## CONCOURS D'ARCHITECTURE

### Bâtiment d'administration, à Lausanne.

BATIMENT D'ADMINISTRATION

## Rapport du jury

PROJET DE MM. MAUERHOFER ET VAN DORSSER

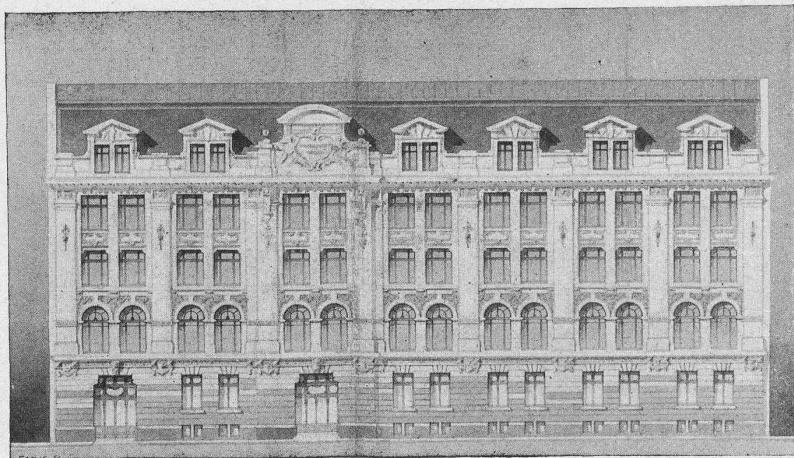
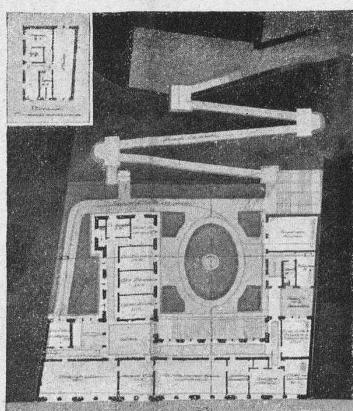
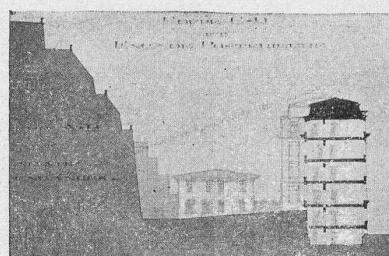
Disposition dissymétrique avec corps principal compris entre les mitoyens sur la route, et une aile en retour au nord de la cour. Très bon éclairage et très bonne orientation des locaux. Cour étendue et bonne disposition des dépendances, ne portant ombre que sur celle-ci. Excellente solution du raccordement avec l'Hôpital, comprenant un escalier dans le bas et rampes dans la côte, avec ascenseur facultatif.

Plan remarquablement bien éclairé dans toutes ses parties. L'escalier donne directement dans le vestibule, et demanderait à être rendu indépendant des étages. L'aspect du bâtiment gagnerait à la suppression de la partie mitoyenne au nord, qui permettrait de sortir du bâtiment l'entrée de la rampe d'accès de la cour.

Façade d'un très bon caractère, bien percée. L'entrée principale mériterait d'être mieux accusée en façade, en supprimant le meneau central désagréable d'aspect, et retombant sur un linteau droit manquant de solidité apparente.

Corniche et lucarnes très bien étudiées et d'un charmant caractère.

Le local N° 14 est mal orienté pour le travail au microscope. Cube du bâtiment : 16 507 m<sup>3</sup>.
